改善箇所説明図

改善の内容

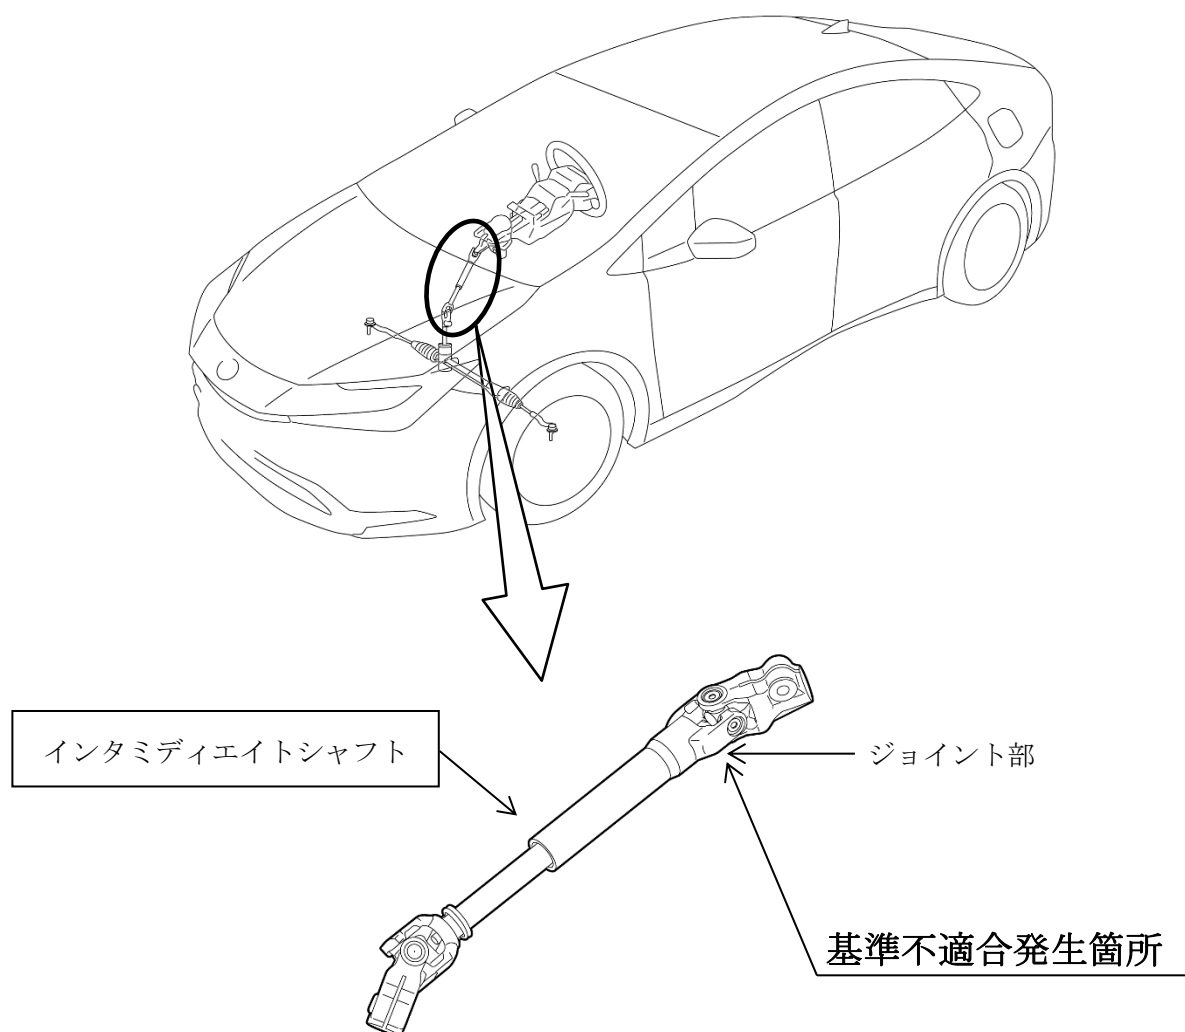
インタミディエイトシャフトにおいて、プレス加工工程の検討が不十分であったため、ジョイント部の成型時に亀裂が生じているものがある。そのため、使用過程で亀裂が進展して破断し、最悪の場合、操舵不能となるおそれがある。

全車両、インタミディエイトシャフトを良品に交換する。

識別：改善済車両には車台番号のハイフン後 1 桁目の上に黄色ペイントを塗布する。
